Fenster, Gauben, Fassaden Sanierung „Zur alte Apotheke“

Plan-Version 4.4 Doku-Version B1

Antrag

Das vorliegende Bauteilkonzept bezüglich Fensterersatz, Gauben-Gestaltung Süd und Hinterhof-Fassaden-Gestaltung, zur Kenntnis genommen sowie dessen Vollständigkeit bestätigt und bei der Baubehörde und Denkmalpflege zur Bewilligung beantragt:

Detail zu Fe305-307 (Sicht ohne Luken-Läden)

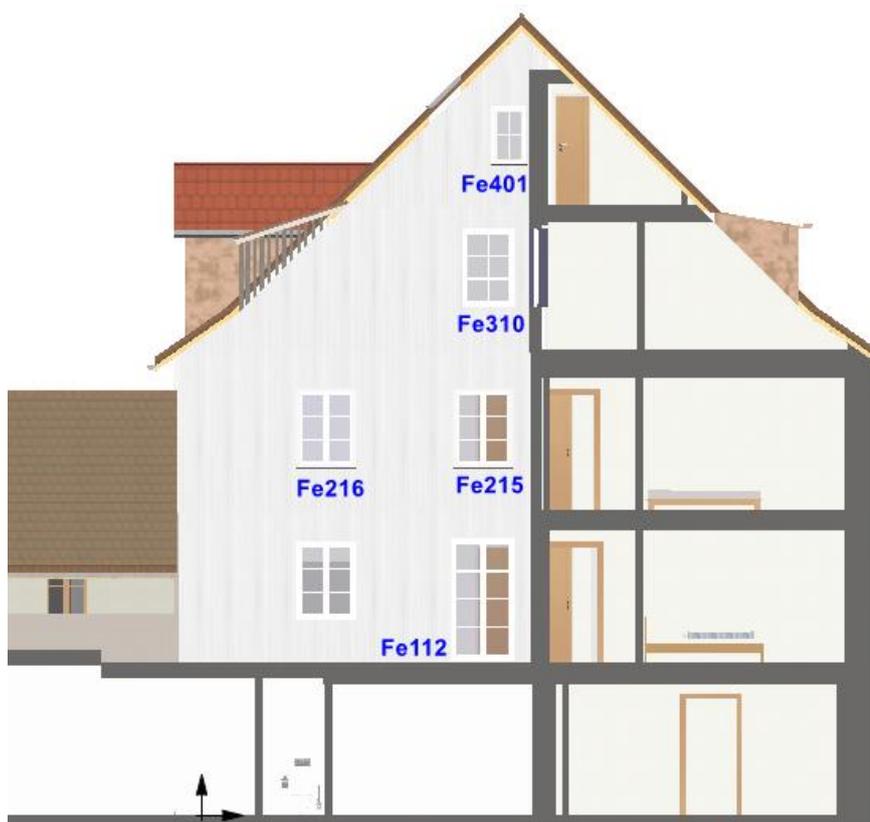
Die Luken-Läden werden restauriert und in geöffnetem Zustand fixiert.

Ansicht A-A (Seestrasse)

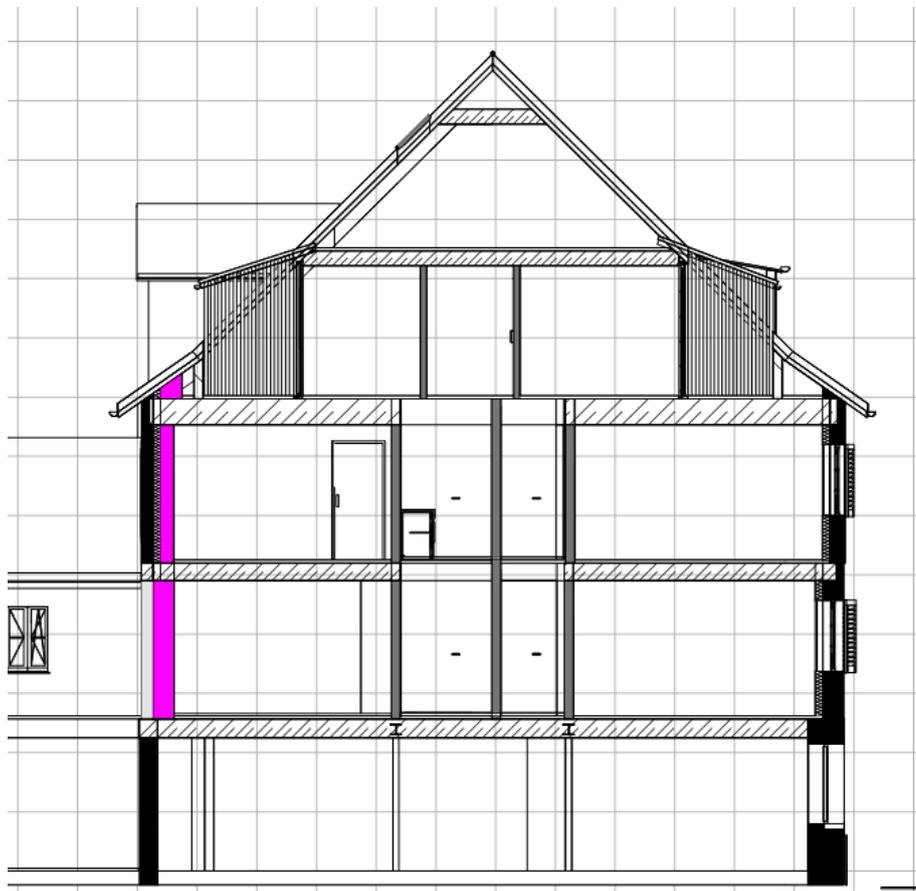
Aus unserer Sicht passt diese Gaube nicht ins Frontbild des Gebäudekomplexes Seestrasse 81 + 83:

- Es sind eindeutig 3 Gebäudeteile die nicht ineinander verschmelzen sollten. (gem. vorläufiger Einschätzung der Archäologen ist das Zwischenhaus älter als das Haupthaus)
- Das Haupthaus verfügt über sehr charakteristische kleine Spitzgauben, welche nicht mit einer Lastenaufzugsgaube gleichzusetzen sind und auch nicht nach rechts erweitert werden sollten durch eine zusätzliche Spitzgaube.
- Würde hier eine in der Ausführung analoge Gaube wie Seestrasse 83 gebaut, entsteht für den Betrachter eine Vermischung der 3 Gebäudeteile.
- Die kleinen Spitzgauben zeigen durch die Ziegeleindeckung und schlanke Ortsverschalung, die Konstruktionsart, speziell wie dies früher gemacht wurde.

Wir beantragen hier folgendes:

- Baugleiche Schleppegaupe wie im nächsten Kapitel beschrieben (Gauben Süd HAH + ZWH)
- Dachneigung des Gauben-Daches ca. 20Grad mit Ziegeleindeckung und sichtbarem nur schwach verkleidetem Ortgang. Frühere Bauart.
- Seitenwände analog (Gauben Süd HAH + ZWH)
Sehr filigran, nicht dominant wegen Isolation, erscheinen aus Distanz wie eine dünne Wand
- Zurückversetzte Fensterfront auf die Tiefe des „Stuhlrähm“
- Verwendung von Baumaterialien die früher (vor 1799) üblich waren

3.3. Neue Schleppegaupe gegen Süd (ZWH + HAH)

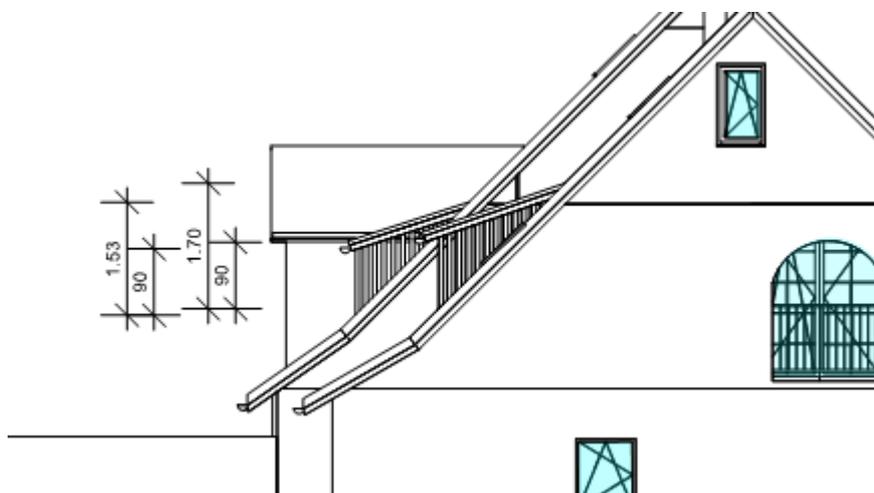
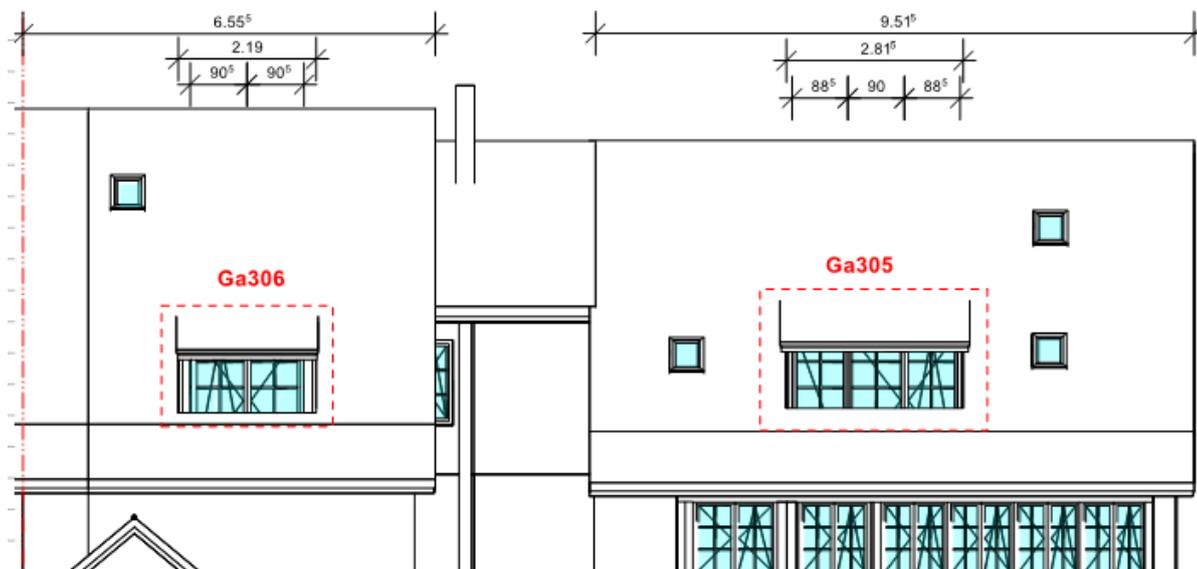
Projektiert waren hier

- Links, eine identische Spitzgaube wie Seestrasse 83, diese wurde bewilligt
- Rechts, eine zurückversetzte ins Dach abgesenkte Spitzgaube

Neu, in Zusammenarbeit mit Herrn Ch.Lehman erarbeitete schlichtere Form, sieht zwei ziegeleingedeckte Schleppegauben mit einer Dachneigung von 20° vor. Die Fenster sind zurückversetzt und nicht dominant, durch die Ziegeleindeckung wird das Dach „beruhigt“. Die Seitenverkleidung wird analog der neuen Gaube Turmhof-Kaufhaus (Seeseite) mit Konstruktionsholz (naturbelassen) realisiert. Seitlich ein schmales Ortgangbrett (Analog Hauptdach).

Trennung zwischen den drei Gebäuden wird durch die unterschiedliche Fassadengestaltung bewirkt und da ZWH älter ist als HAH ist es wahrscheinlich dass im HAH die Gaube kopiert wurde.
